Modifications à faire dans TERC - L201

TERC-L201

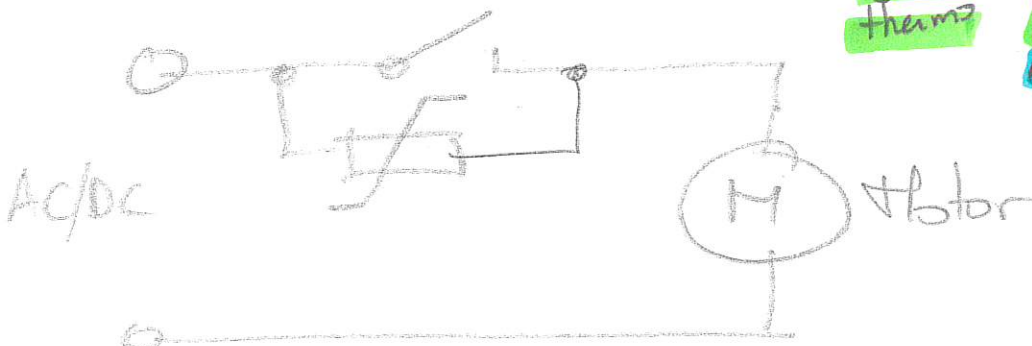
Pour protéger les **contacts des relais** et limiter les arcentions, il faut câbler des **VDR** en // sur les contacts : du **moteur** CIMIER MONTÉE et DESCENTE
du **moteur** POMPE + Vanne Ouvre + Vanne Ferme

① Test avec VDR S14K250

⚠ ISOLER les pattes avec  gaine thermo

→ Voir si les alarmes BY-PASS ON sur l'OPS disparaissent $\frac{25}{0}$ si NON essayer Test ②

② Test avec VDR S14K230

INSTALLER en premier 1

Contact Relais

isolation
saine
therm

Contact arcing protection
